变更内容

工程名称: 彭水村... 村民委员会

子项名称: 2、3#楼

图名: 2#、3#楼标准层平面

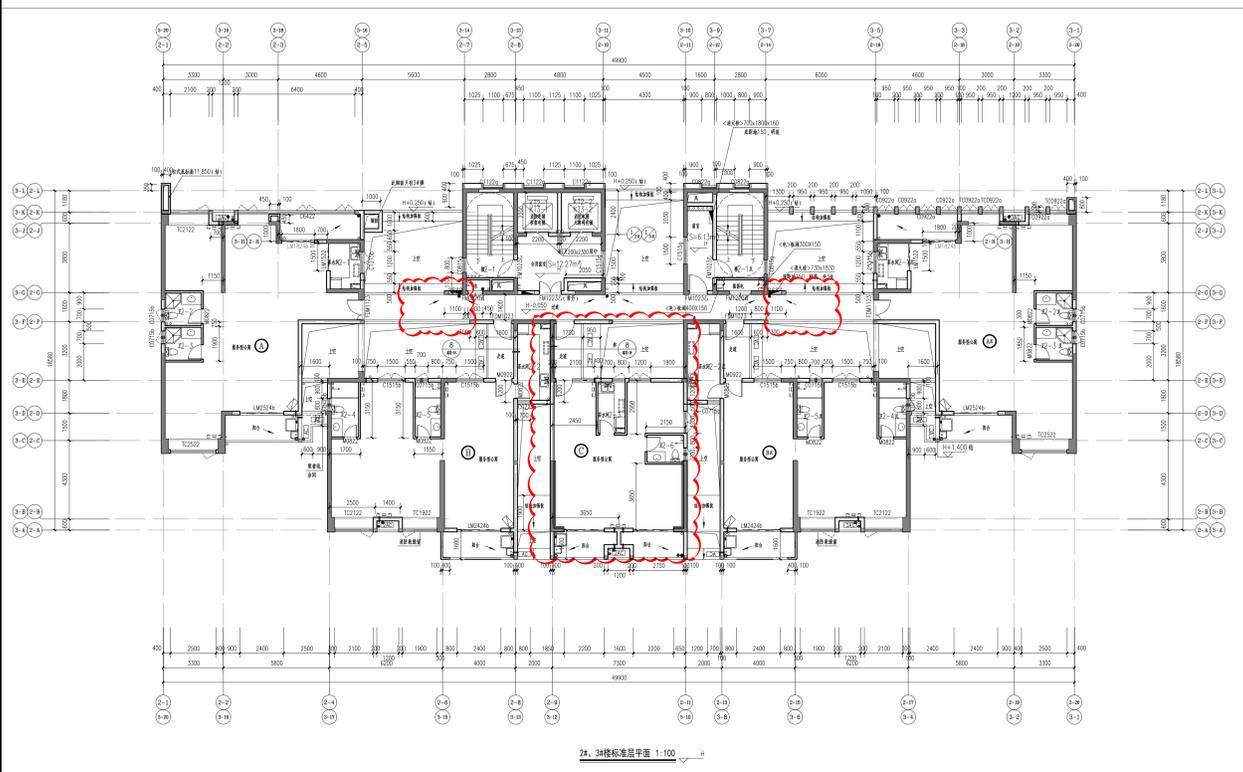
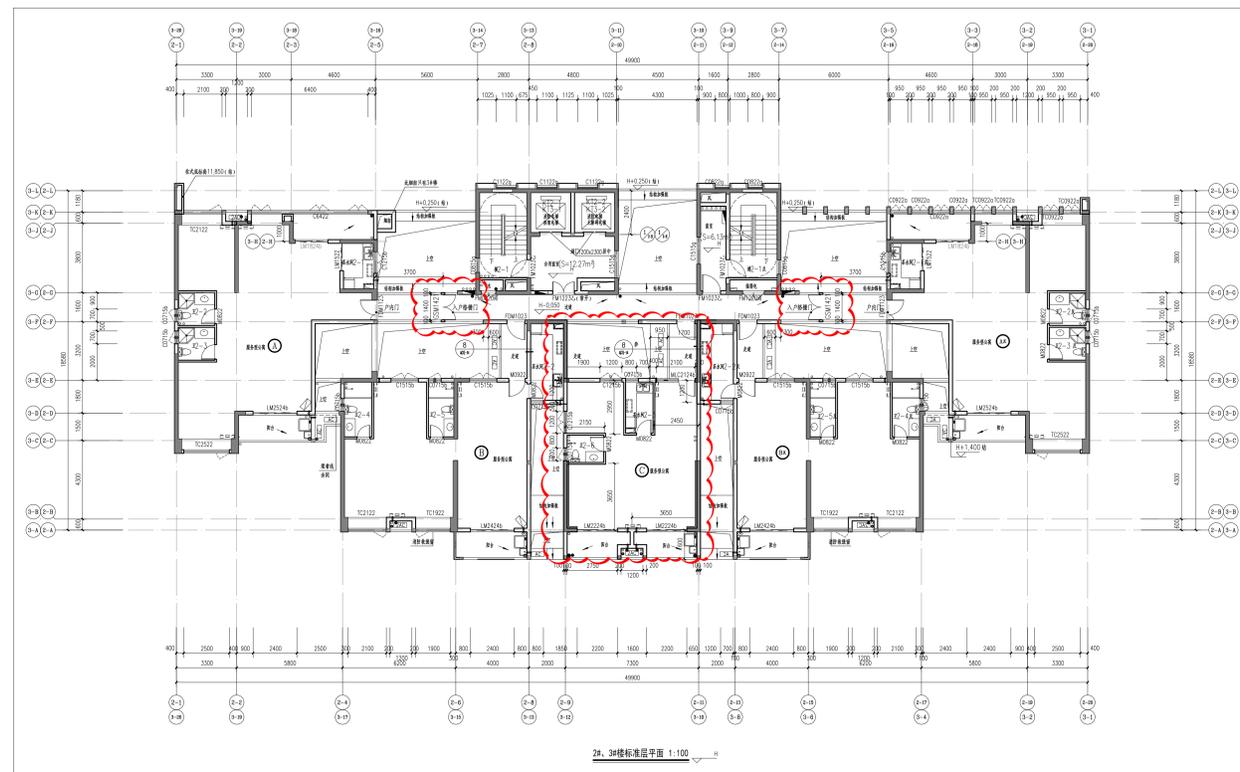
2,3号楼标准层左右两侧A户型在走道位置均增设一个入户格栅门, C户型左右镜像

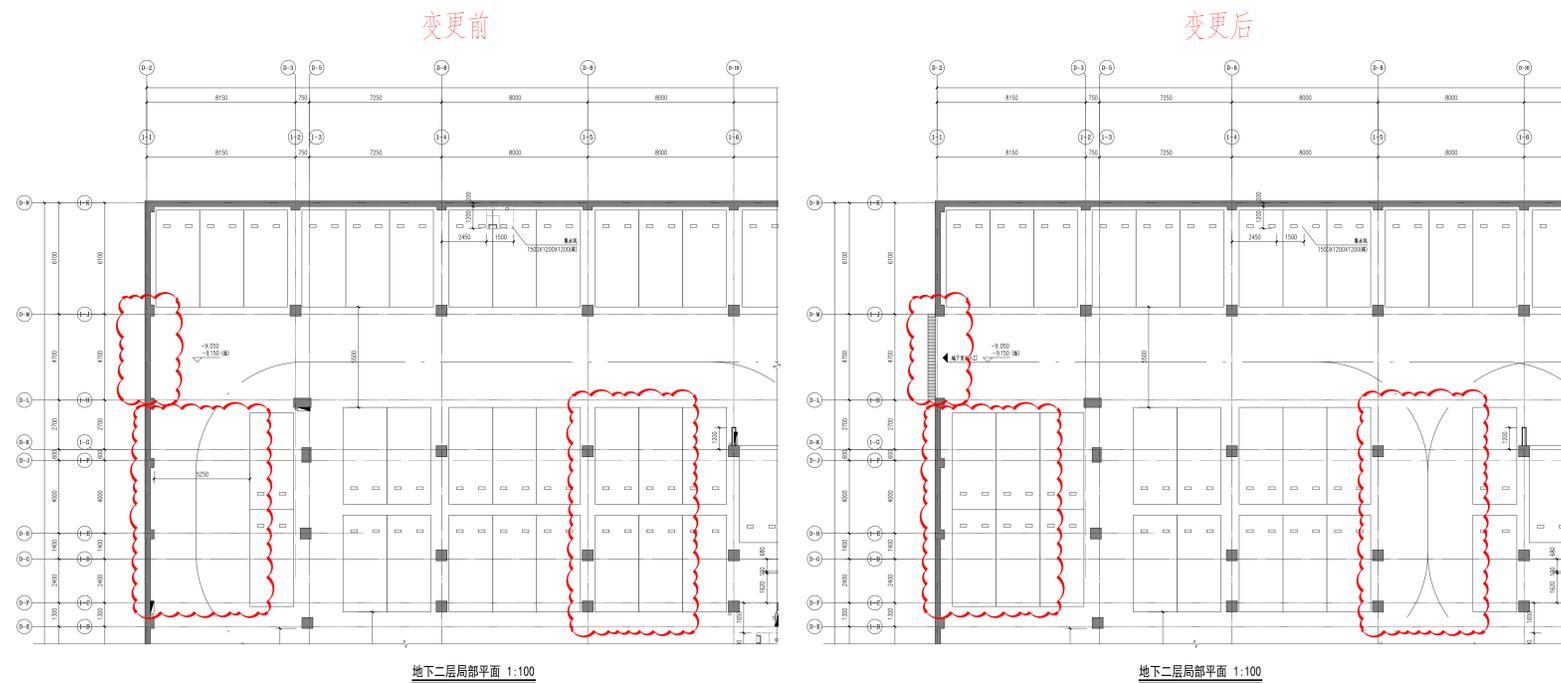
1、地下二层D-M~D-L交D-2轴处增加一个汽车出入口，车位及车道调整

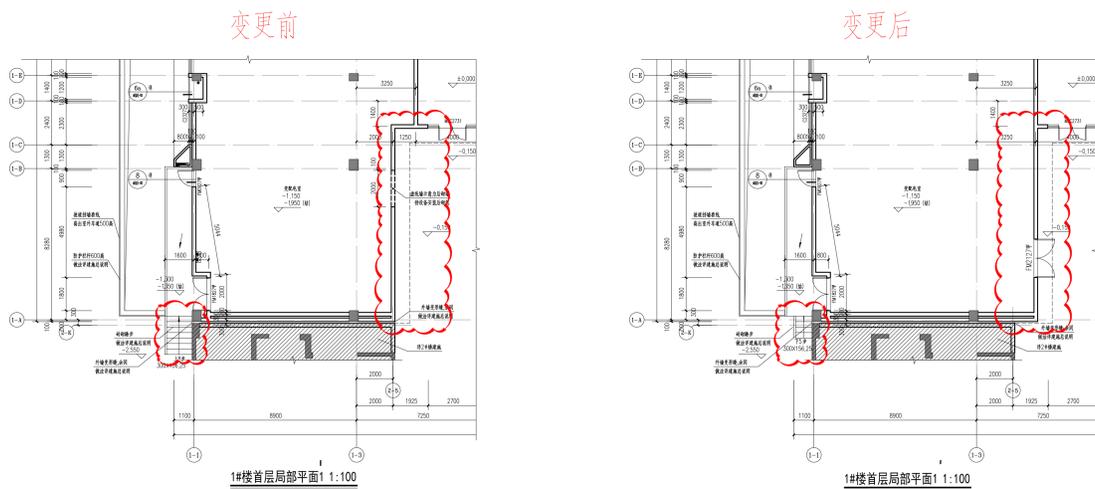
3、1号楼变配电室墙体外移1.25米，并增设一个防火门，其屋面相应修改，1-1轴交1-A轴处台阶调整

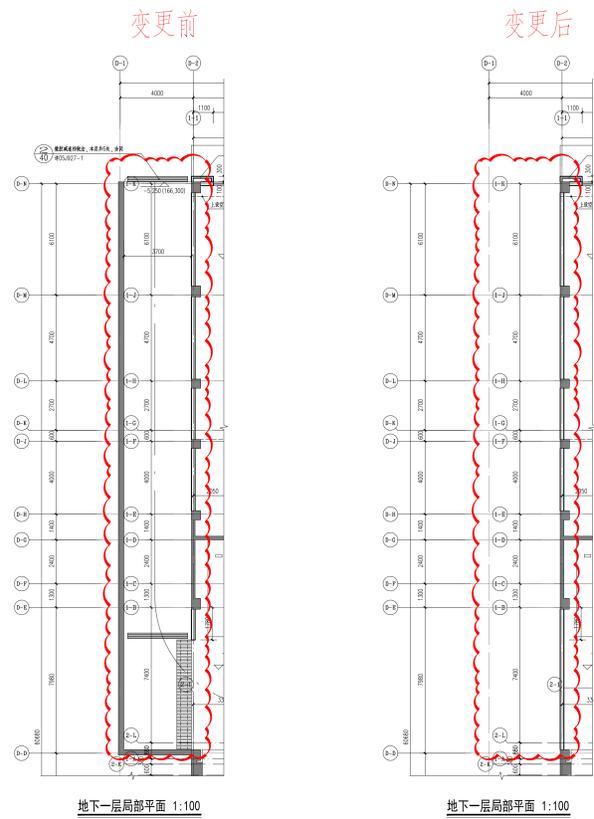
2、地下一层D-1~D-2轴处汽车出入口取消

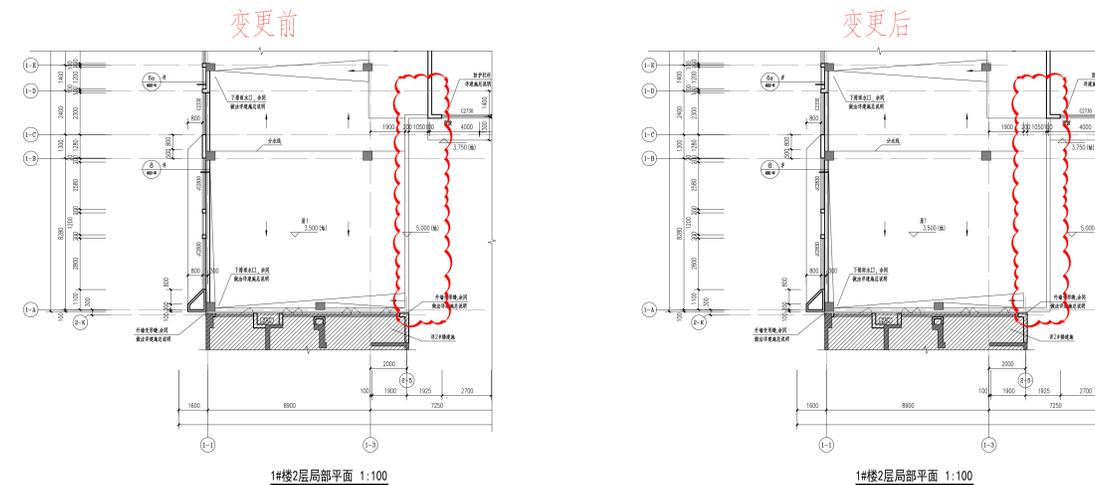
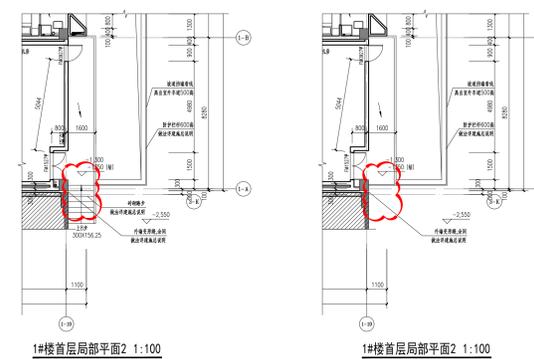
4、1号楼首层1-19轴交1-A轴处台阶取消
